工程指示編號：EI / 4415 / 22 修改版次：A

工程編號：J857 工程名稱：啟德 6552

工程項目：趟門 - 確認模圖(興發鋁材)

B	版次	1	型号
---	----	---	----

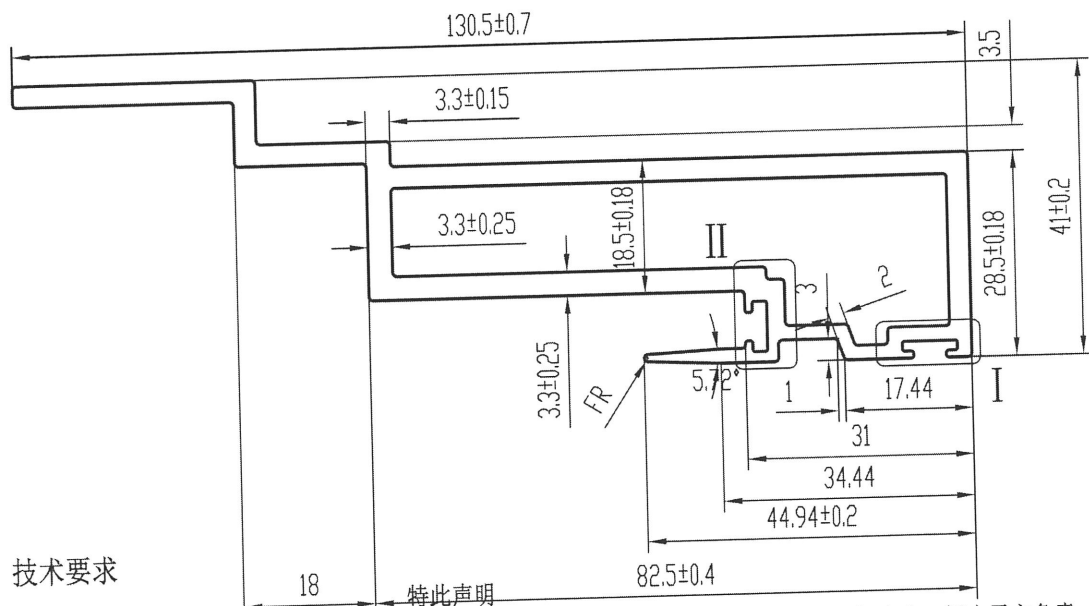
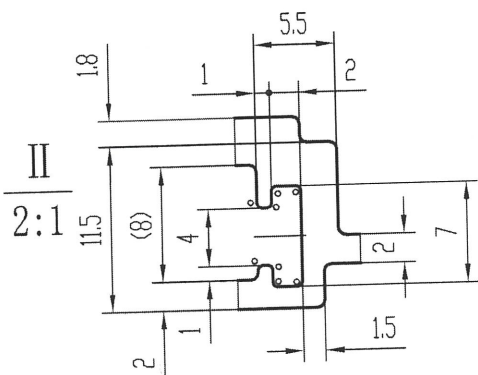
箭头所指周边区域喷涂时可能会出现露底
